Добавление 153 — Правила № 154 ООН

Пересмотр 1 — Поправка 1

Дополнение 1 к поправкам серии 01 — Дата вступления в силу: 30 сентября 2021 года

Единообразные предписания, касающиеся официального утверждения пассажирских и коммерческих транспортных средств малой грузоподъемности в отношении выбросов основных загрязнителей, выбросов диоксида углерода, расхода топлива и/или измерения показателей потребления электроэнергии и запаса хода на электротяге (ВПИМ)

«Рис. 8/1

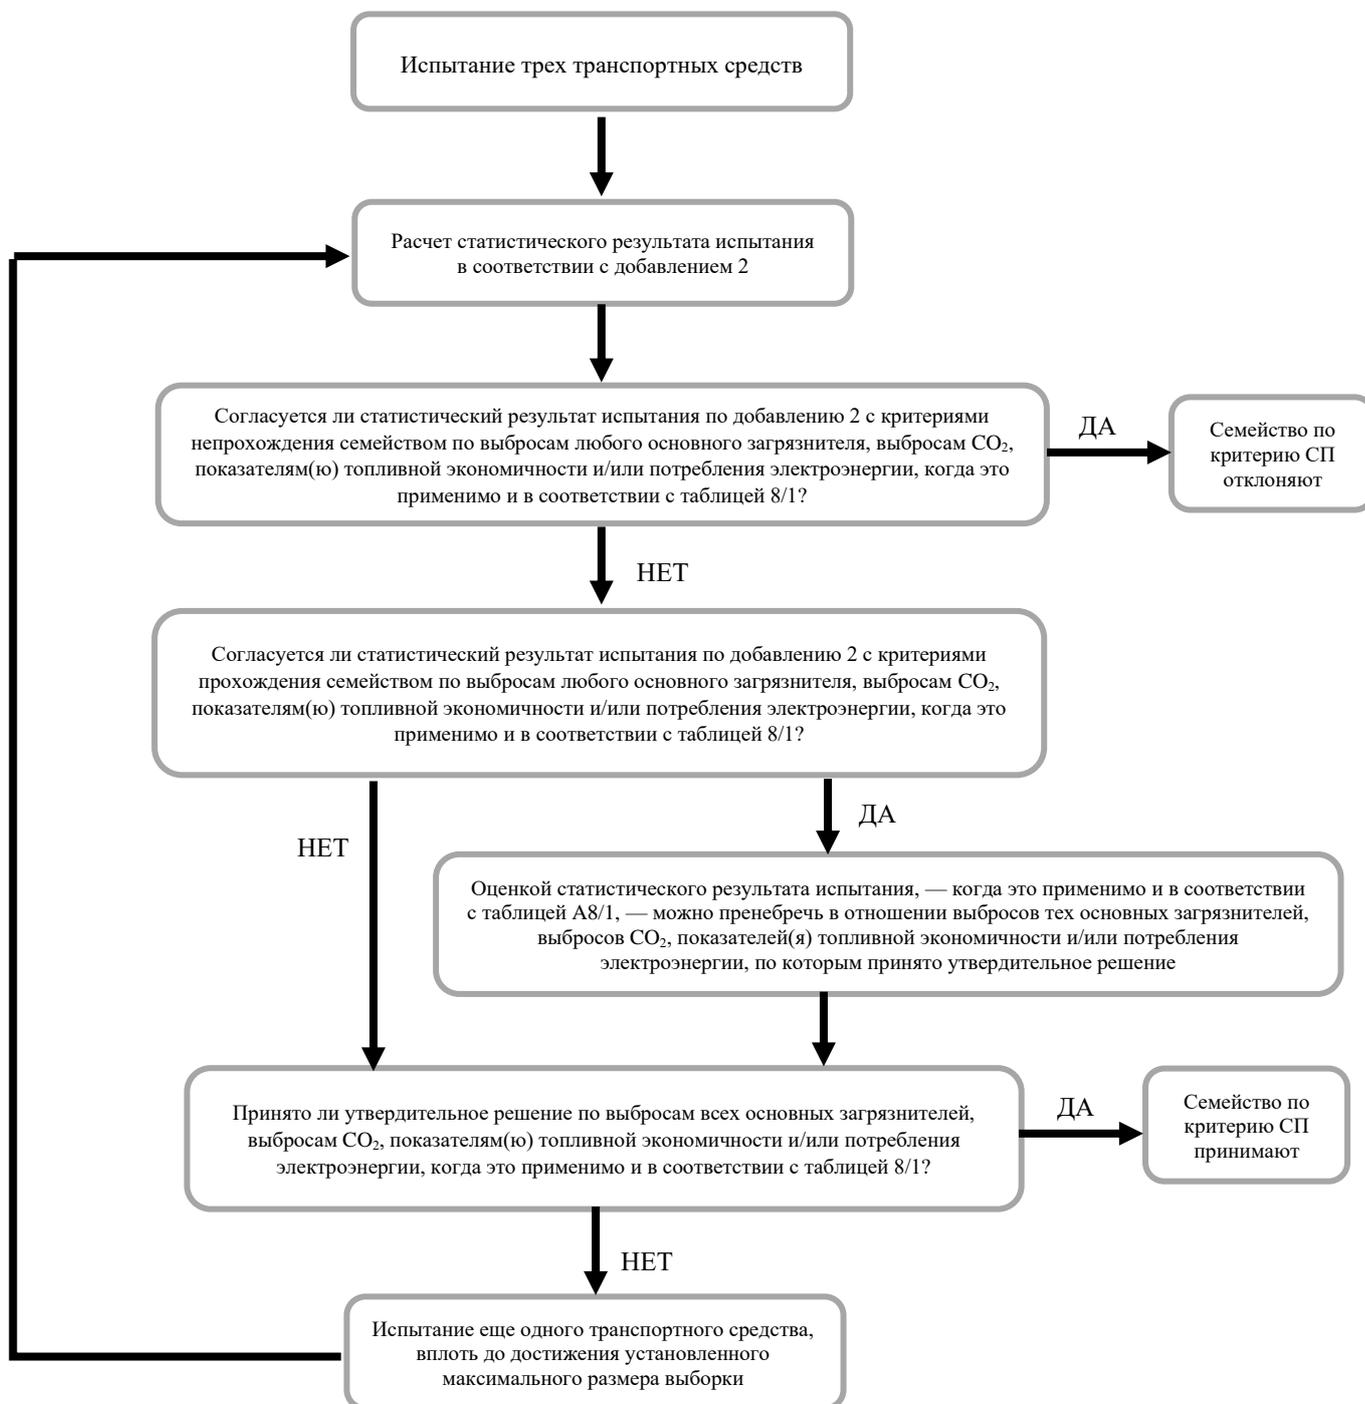
Пункт 8.2.3.2, рис. 8/1 изменить следующим образом:

Схема процедуры проверки на СП для испытания типа 1

Рис. А6/4

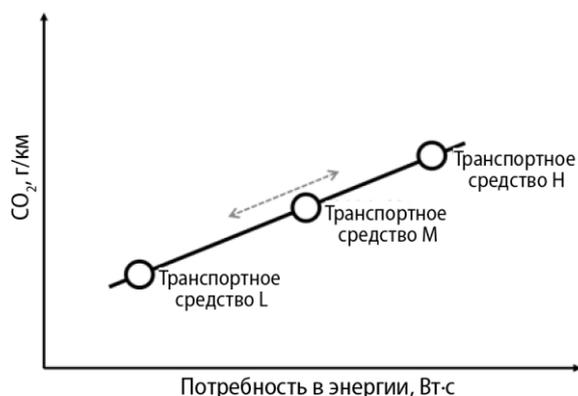
Пункт 2.3.2.4 изменить следующим образом:

Предельные значения для целей выбора транспортного средства М (см. рис. А6/4) являются таковыми, что ни разница в уровне выбросов CO₂ между транспортными средствами H и М, ни разница в уровне выбросов CO₂ между транспортными средствами М и L не выходит за верхний предел диапазона значений CO₂ по пункту 2.3.2.2 настоящего приложения. Установленные коэффициенты дорожной нагрузки и установленную испытательную массу регистрируют.

«2.3.2.4 Транспортным средством М является транспортное средство в составе интерполяционного семейства между транспортными средствами L и H, для которого потребность в энергии для выполнения цикла в идеале максимально приближается к среднему показателю транспортных средств L и H.

Рис. А8/2

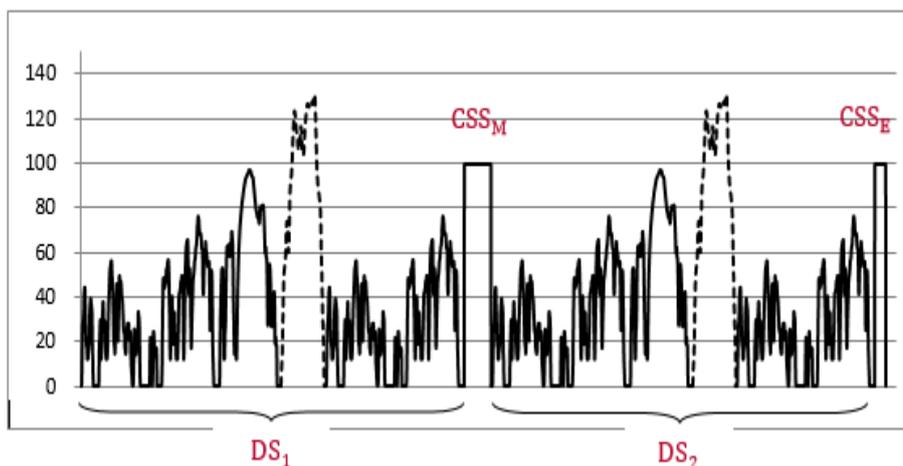
Пункт 3.4.4.2.1 изменить следующим образом:

Сокращенная процедура испытания типа 1 включает два динамических сегмента (DS₁ и DS₂) в сочетании с двумя сегментами постоянной скорости (CSS_М и CSS_Е), как показано на рис. А8/2.

Кривая скорости для сокращенной процедуры испытания типа 1

Рис. А8/5

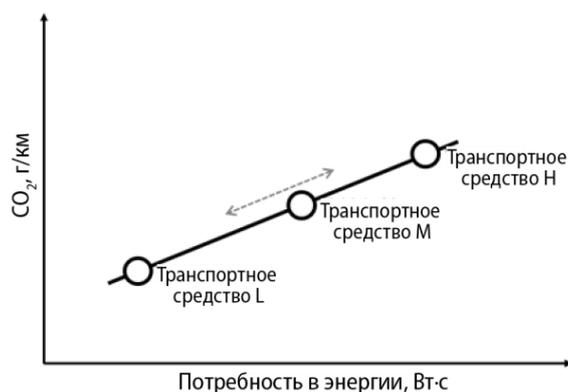
Пункт 4.5.1.1.5 изменить следующим образом:

Предельные значения для целей выбора транспортного средства М (см. рис. А8/5) являются таковыми, что ни разница в значении массы выбросов CO₂ между транспортными средствами Н и М, ни разница в значении массы выбросов CO₂ в режиме сохранения заряда между транспортными средствами М и L не выходит за верхний предел допустимого диапазона значений CO₂ в режиме сохранения заряда по пункту 4.5.1.1.2 настоящего приложения. Установленные коэффициенты дорожной нагрузки и установленную испытательную массу регистрируют.

Транспортным средством М является транспортное средство в составе интерполяционного семейства между транспортными средствами L и Н, для которого потребность в энергии для выполнения цикла в идеале максимально приближается к среднему показателю транспортных средств L и Н.
